REF: EXPEDIENTE No. 06013053
SOLICITANTE: HEINEKEN SUPLÍ CHAIN B.V.
PATENTE: DISPENSADOR DE BEBIDA CON CONDUCTO
DISPENSADOR QUE UEDE SER ABIERTO ARTICULADO

ASUNTO: SOLICITUD ESTUDIO DE FONDO

ASUNTO	Radicación	06013053
	Trámite	011
	Evento	379
	Actuación	430
	Oficio	12181
	Folios	9

FIG.1

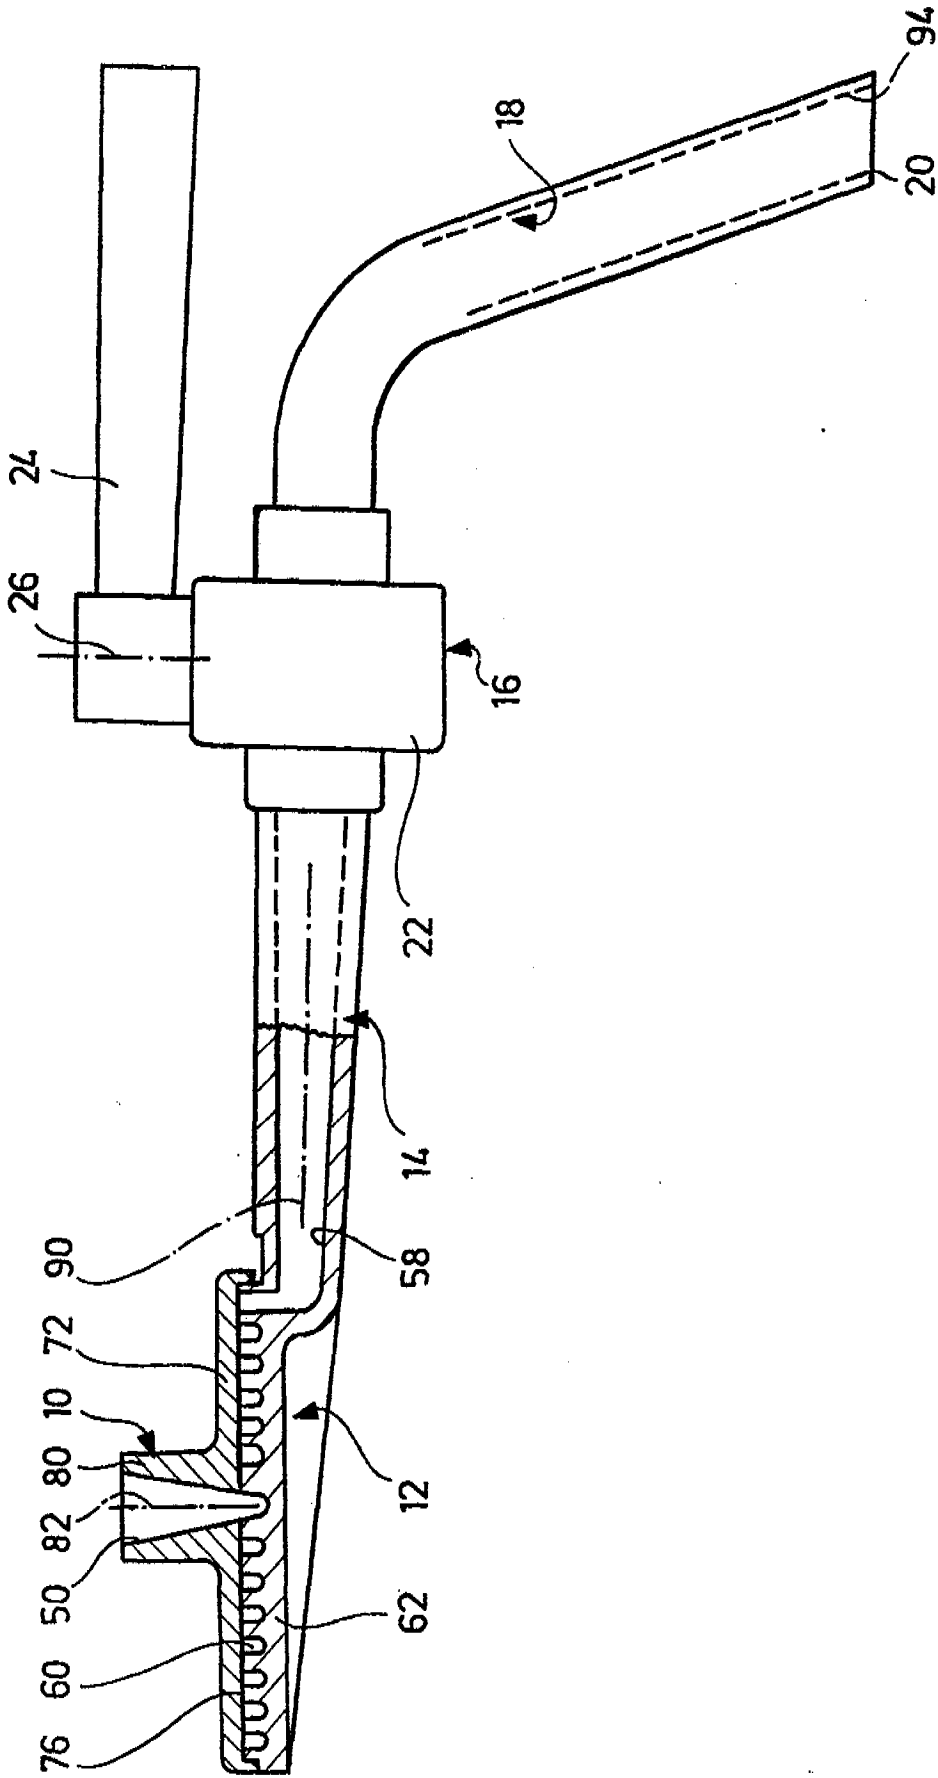
Reivindicacion Diez (10, folio 40)	D1
1. Un conducto (13) para uso con un dispensador de bebida (1) de acuerdo con una de las reivindicaciones precedentes, que comprende una sección de conducto relativamente rígida (32, 70) .	SI Ver: elementos 18, 16, 14, figura 1.

2. Con una primera parte (30, 76) y una segunda parte (31, 77) que se puede tomar aparte en la dirección longitudinal del conducto para suministrar acceso a una superficie interna (40) de la sección de conducto (32, 70).	SI Ver: elementos 72, 12, 14 figura 1.

FIG. 6

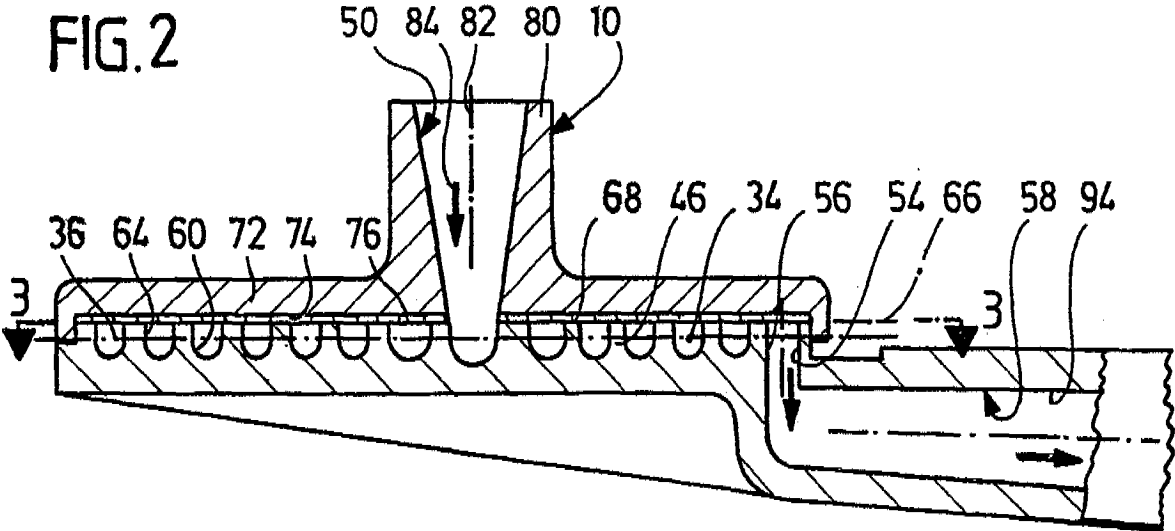
3. En donde la primera y segunda parte del conducto están en contacto la una con la otra en un plano de contacto (36) que corre en la dirección longitudinal, y en donde los medios de sello (41, 42, 47, 79, 90, 91) que se extienden en la dirección longitudinal de la sección de conducto están dispuestas en o cercanos al lado de contacto para formar una barrera a los líquidos de la sección de conducto.	SI Ver: elementos 10, 52, 60, 64, 76, 56, figuras 6, 9
